Informe

Proyecto de acondicionamiento de la intersección de la carretera NA-700, PK 5+500, en el Concejo de Arazuri

Servicio: Infraestructuras. ID2935
Fecha: 5 de octubre de 2022
Expediente: E. 202200014927. Exp. 2021/PCD-GEN-MCP/000511
Solicitante: Ayuntamiento de la Cendea de Olza

Imagen del plano de servicios afectados

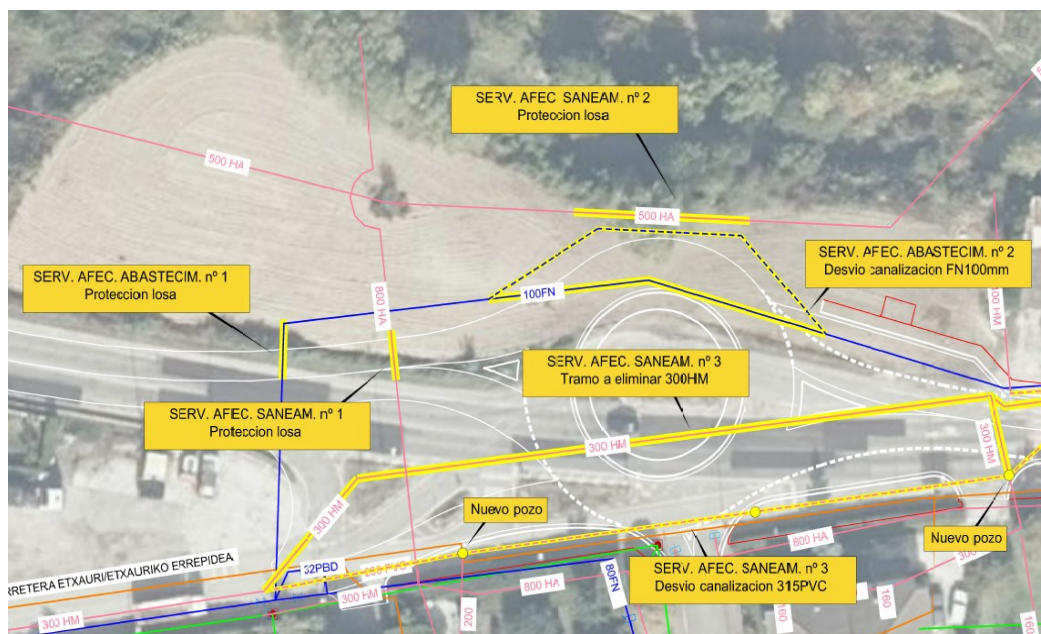
En cuanto a las afecciones a las infraestructuras existentes, con la construcción de la glorieta se debía desviar una tubería de abastecimiento de fundición nodular para dejarla fuera de la plataforma viaria. Se desviaba bordeando la glorieta y en el apartado de afecciones se indicaba que la nueva canalización debería tener, como mínimo, el mismo recubrimiento con el que contaba actualmente y a su vez manteniendo una pendiente constante evitando puntos altos o bajos.

También se desviaba una canalización de saneamiento de hormigón en masa de 300 mm que quedaba ubicada bajo la calzada y la nueva glorieta. Se llevaba con un nuevo trazado con tubería de PVC de 315 mm por la zona peatonal del lado sur de la travesía.

En la ampliación de la explanada se planteaban protecciones con losa de hormigón sobre dos tuberías que cruzaban la calzada: una tubería de abastecimiento de fundición nodular de 100 mm y una de pluviales de hormigón armado de 800 mm. También se planteaba la protección mediante losa de hormigón de un tramo de tubería de hormigón armado de 500 mm del colector comarcal de saneamiento de aguas fecales Orkoien-Arazuri, junto a la nueva glorieta proyectada.

Imagen de la planta de urbanización

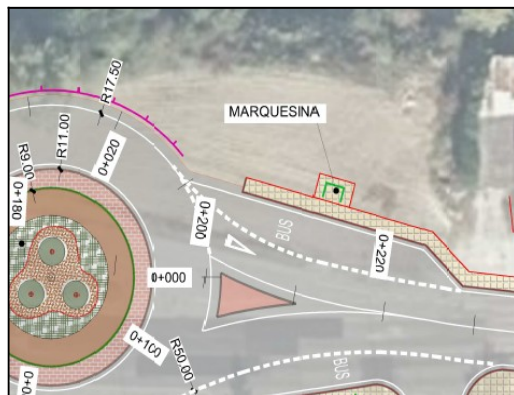
La tubería de abastecimiento de 100 mm existente por el extremo este de la glorieta que ahora discurre por el campo de labor se dejaba bajo la calzada, en la superficie destinada a zona de estacionamiento del autobús.

Tubería existente señalada con una flecha

- Se desviará la tubería de abastecimiento de 100 mm existente por el extremo este de la glorieta que ahora discurre por el campo de labor y queda alojada bajo la calzada, en la superficie destinada a zona de estacionamiento del autobús. Este desvío se realizará de manera que la tubería discurra por el exterior de la plataforma viaria con las características y en prolongación del tramo que ya está previsto desviarse.

Se propone el desvío de la tubería de fundición nodular de 100 mm en parte por la acera que da acceso a la parada de autobús frente a la marquesina y en parte por el exterior de la glorieta de manera que ya no queda alojada bajo calzada.
